SAFETY NOTE

製品: Harness Calliplox と Calliplox Reverse.

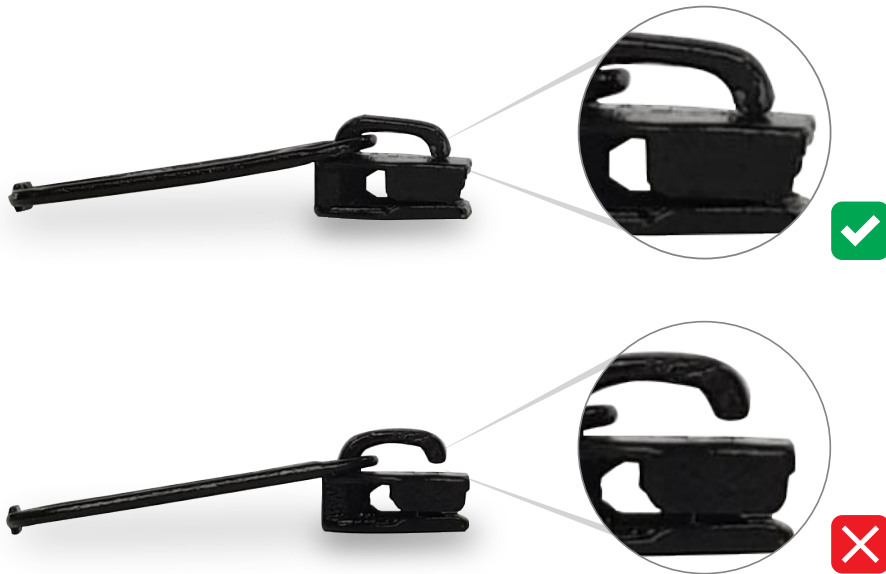
問題: レスキューラインがレスキューコンパートメントの内側のジッパープーラーに引っかかることがあります。

対処: すべてのCalliploxとCalliplox Reverseは、次回の飛行前にチェックする必要があります。

- レスキューコンパートメントを開きます。

- ジッパープーラーがラインを引っ掛けたり、レスキュー使用の誤動作の原因となる危険性があるかをチェック。

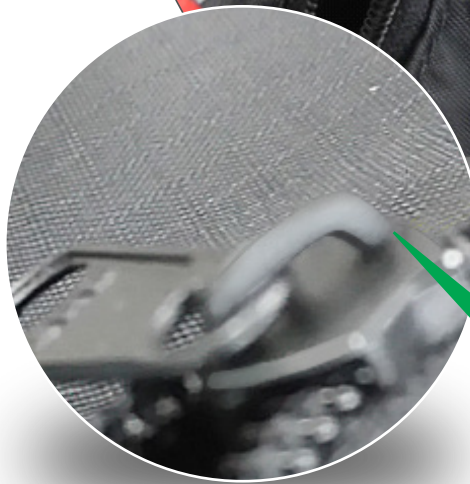
2) **問題あり**: ジッパープーラーを締めるためにプライヤーを使用して開口部を閉めてください。

3) ジッパーを傷つけないようプライヤーで慎重に締めてください。

4) レスキューを設置して引っ掛かりがないか点検してください。
